伊方発電所3号機における検査指摘事項について

令和6年3月22日
四国電力株式会社

1. 原子力規制検査における指摘事項について(1/5)

○令和5年度原子力規制検査※¹(火災防護(3年)検査)において確認された事案

確認された事案の例

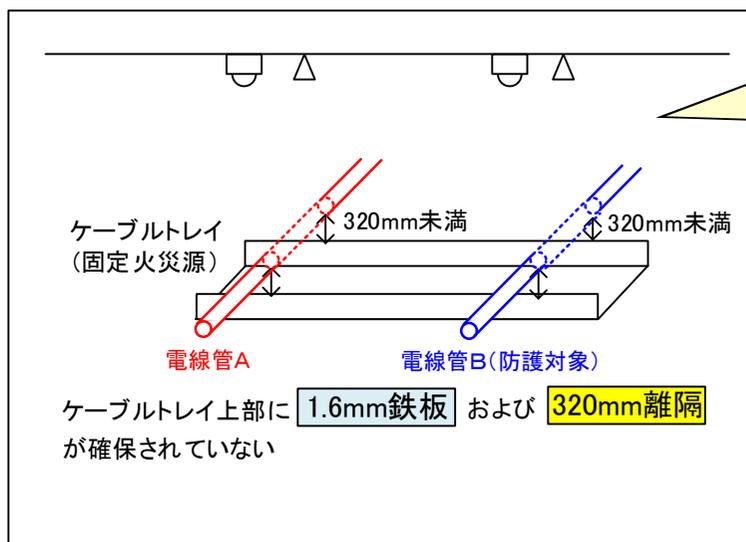
事案の概要	当社の対応
<p>➤ <u>火災防護対象ケーブルを収容する電線管に、隔壁等の系統分離対策が施工されていない。</u></p>	<ul style="list-style-type: none"> 速やかに固定火災源に近い電線管に耐火材を施工するなど工事計画と現場状況の不整合を解消する対応を進めている。(3月末完了予定) 次回(第17回)定期検査終了までに、部屋、通路部内に設置されている、火災により損傷の可能性がある防護すべき機器(電線管等)に耐火材を施工するなど、更なる火災防護の強化を実施予定。

防護すべき機器(電線管B)と固定火災源(ケーブルトレイ)との間に、1.6mm以上の厚さの鉄板および320mm以上の離隔確保ができておらず、工事計画どおりの系統分離ができていない※1。

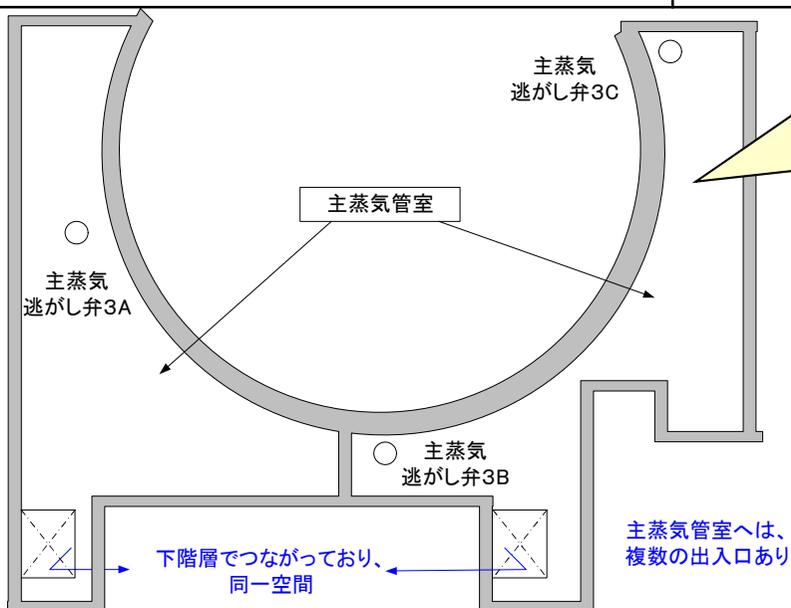
事案の概要	当社の対応
<p>➤ <u>原子炉を手動で停止するための手段(成功パス)が確保できていない。</u></p>	<ul style="list-style-type: none"> 主蒸気管室での火災発生リスクを低減するため、速やかに主蒸気管室を持込可燃物保管禁止とするとともに、固定火災源となる動力ケーブルに耐火材を施工する対応を進めている。(3月末完了予定) 次回(第17回)定期検査終了までに、部屋、通路部内に設置されている、火災により損傷の可能性がある防護すべき機器(電線管等)に耐火材を施工するなど、更なる火災防護の強化を実施予定。

発電所の安全停止に必要な主蒸気逃がし弁※1については、同弁を設置している主蒸気管室内で火災が発生しても、同弁へアクセスし、手動操作が可能である必要があるが、主蒸気管室全体に火災が及んだ場合は、同弁への速やかなアクセスおよび手動操作ができない※2。
